CONCEPTO TÉCNICO No. CT- 4491 *OK-B*

Revisión de Estudio Particular de Amenaza y Riesgo
por Fenómenos de Remoción en Masa
Artículo 141 - Decreto 190 de 2004

ENTIDAD SOLICITANTE: CURADURÍA URBANA 2
 LOCALIDAD: 11 SUBA
 PROYECTO: SOTILEZA – URBANIZACIÓN SOTILEZA RESERVADO
 BARRIO: NIZA SUBA
 DIRECCIÓN: Carrera 61 No. 129 – 11
 UPZ: 24 NIZA
 ÁREA (Ha): 0.0863
 FECHA DE EMISIÓN: 3 de Octubre de 2006
 TIPO DE RIESGO: REMOCIÓN EN MASA
 EJECUTOR DEL ESTUDIO: ALFONSO URIBE S. Y CIA. LTDA.

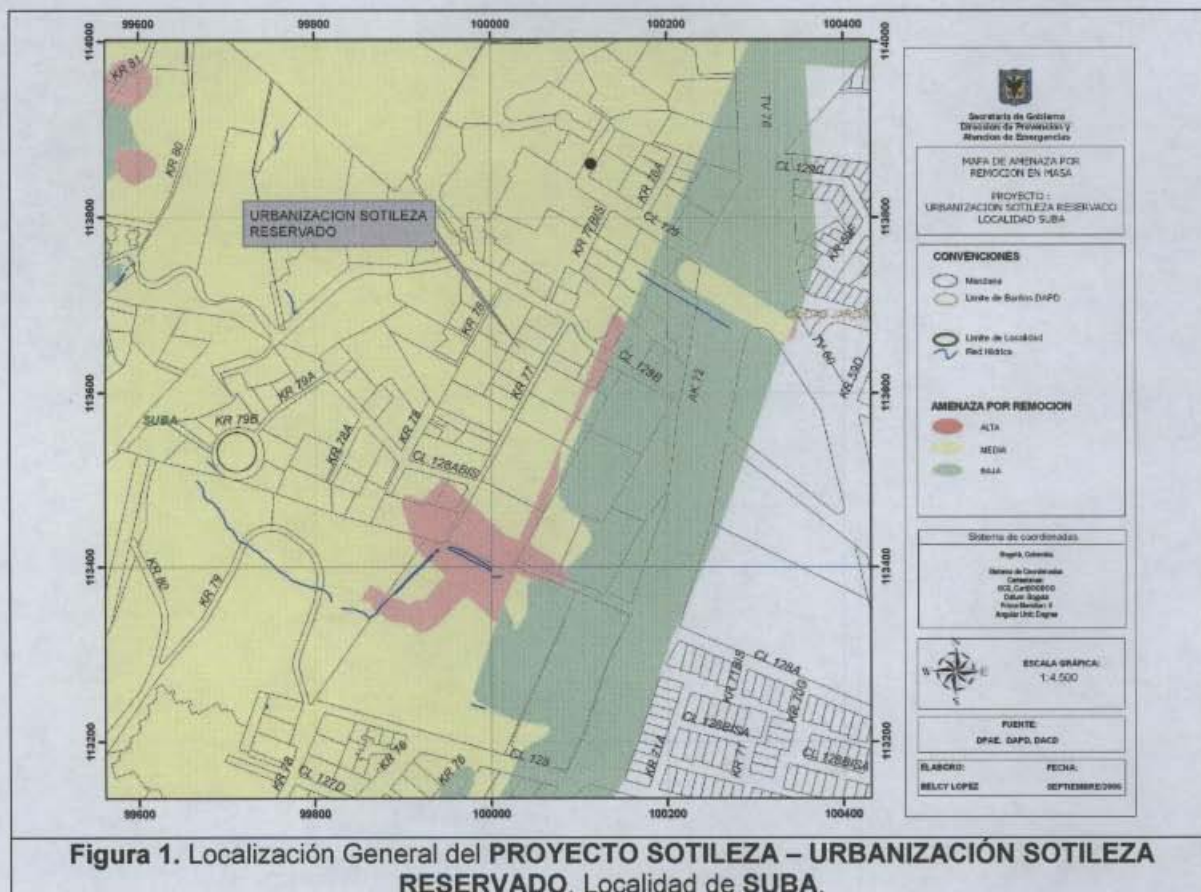
El presente concepto técnico corresponde a la **PRIMERA** revisión realizada por la DPAE al estudio de Amenaza y Riesgo por Fenómenos de Remoción en Masa FASE II del Proyecto **SOTILEZA – URBANIZACIÓN SOTILEZA RESERVADO** de la localidad de **SUBA**, en cumplimiento a lo estipulado en el Artículo 141 del Decreto 190 de 2004 y en el marco de lo establecido en la Resolución 227 de julio 13 de 2006, por estar localizado en zona de amenaza media según el mapa No. 4 del Plan de Ordenamiento Territorial – POT (Figura 1).
